Dotyczy: postępowania prowadzonego w trybie przetargu nieograniczonego ogłoszonego w BZP pod nr 34340 -2013 pn.:
„Przebudowa ulic powiatowych – Słowiańskiej i Jagiellońskiej w Chojnie”.

Działając na podstawie art. 38 ust.2 ustawy z dnia 29 stycznia 2004 roku Prawo zamówień publicznych (t.j. Dz. U. z 2010 r. Nr 113, poz. 759 ze zm.) Zamawiający, przekazuje treść zapytań jakie wpłynęły w w/w postępowaniu wraz z odpowiedziami:

Bariera energochłonna .

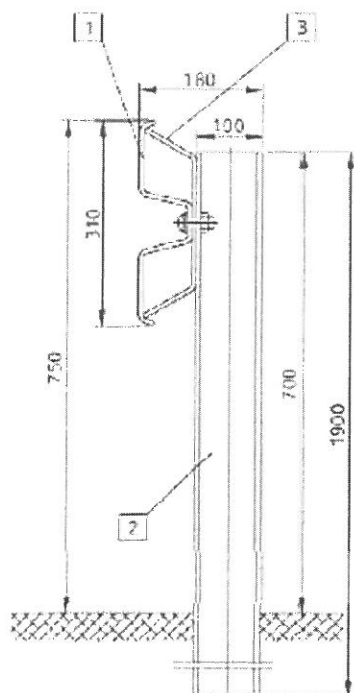
Wykonawca prosi o przedstawienie SST oraz szczegółów wykonania dla poz. 30 – „ Wykonaniem zabezpieczenia nawierzchni asfaltowych przed spękaniem przy zastosowaniu siatki przeciwspekaniowej z drutu stalowego na warstwie wyrównawczej nawierzchni na istn. Przepuście drogowym „, oraz dla poz. 43 . „, Ustawienie barier System N2 W5 (SP-05/4)”, które zostały wyszczególnione w załączonym do SIWZ przedmiarze robót , a nie ujęte w Projekcie Budowlano-Wykonawczym.

Odpowiedź:**Bariera energochłonna :**

Stal: S235JR według EN 10025-2:2004

Cynkowanie: według EN ISO 1461:2009

Śruby:

Śruby według EN ISO 898-1:2009

• M16x25 zgodnie z WT/DP-299; klasa 4.6

• M16x40 zgodnie z WT/DP-299; klasa 4.6

Nakrętki według EN ISO 4032:2000

Podkładki według EN ISO 7091:2000

Momenty dokręcające:

• M16 - T = 70 ± 10 [Nm]

Waga:

• 14,9 kg/mb
